RISPOSTE A RICHIESTE DI CHIARIMENTI

OGGETTO: Appalto specifico indetto dal Ministero dell'Interno - Direzione Centrale dei Servizi Tecnico Logistici e della Gestione Patrimoniale – Ufficio Attività Contrattuale per l'Informatica, le Telecomunicazioni e gli Impianti Tecnici, avente ad oggetto “la fornitura di nr. 537 (cinquecentotrentasette) tablet Rugged da 8”, con relativo servizio di assistenza tecnica e garanzia, nonché help desk e “Trouble Ticket System (TTS)”, per un arco temporale di 36 (trentasei) mesi, per le esigenze operative del Servizio Polizia Scientifica della Direzione Centrale della Polizia Scientifica e Sicurezza Cibernetica e del Servizio della Polizia Stradale della Direzione Centrale per la Polizia Stradale, Ferroviaria, delle Comunicazioni e per i Reparti Speciali della Polizia di Stato, nell’ambito della progettualità “AFIS –Mobile Identification Service”, ai sensi dell’articolo 32 del d. lgs.vo nr. 36/2023, nell’ambito del Sistema Dinamico di Acquisizione della Pubblica Amministrazione per la fornitura di prodotti e servizi per l’informatica e le telecomunicazioni - ID 2681 (n. iniziativa 4319327). CIG: B27A66A4A2

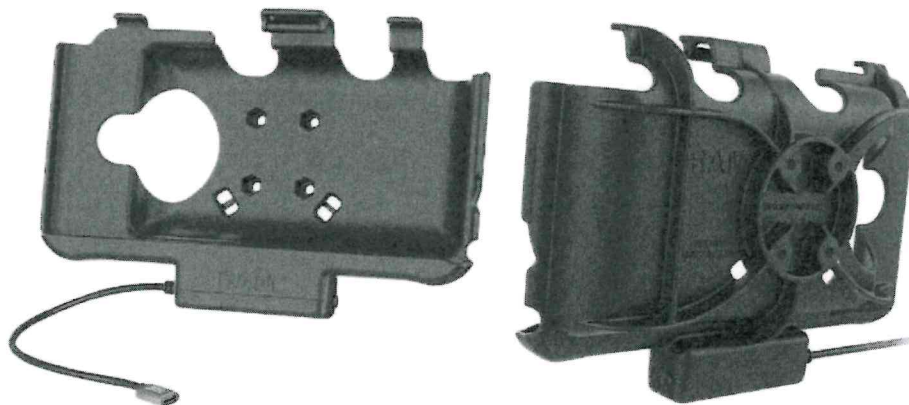
Riferimento Capitolato Tecnico; punto 4 “Descrizione della fornitura, Specifiche fisiche”.

Al fine di evitare problematiche relative agli ingombri e soprattutto ad eventuali occlusioni all'ingresso del cavo di alimentazione oppure del tasto di accensione/volume, sarebbe possibile ricevere un disegno/foto del supporto ovvero avere un'indicazione dei punti che rimarrebbero liberi attorno al tablet?

I tablet forniti dovranno essere alloggiati all'interno di supporti fissi veicolari già installati all'interno delle autovetture in dotazione, come indicato nel Capitolato Tecnico, Cap.4. Il modello del supporto fisso, in materiale sintetico rigido, è il RAM-HOL-SAM60CPU (<https://rammount.com/products/ram-hol-sam60cpu>), rappresentato in figura per la valutazione degli ingombri e di eventuali occlusioni di porte o tasti.

Non potendo definire requisiti dimensionali inferiori a 0,1 mm, al di sotto della risoluzione dello strumento di misura (es. calibro decimale), in fase di verifica di conformità sarà valutata la possibilità di alloggiare correttamente il modello di tablet proposto all'interno del supporto, senza forzature o vuoti in corrispondenza dei punti di appoggio/presa.
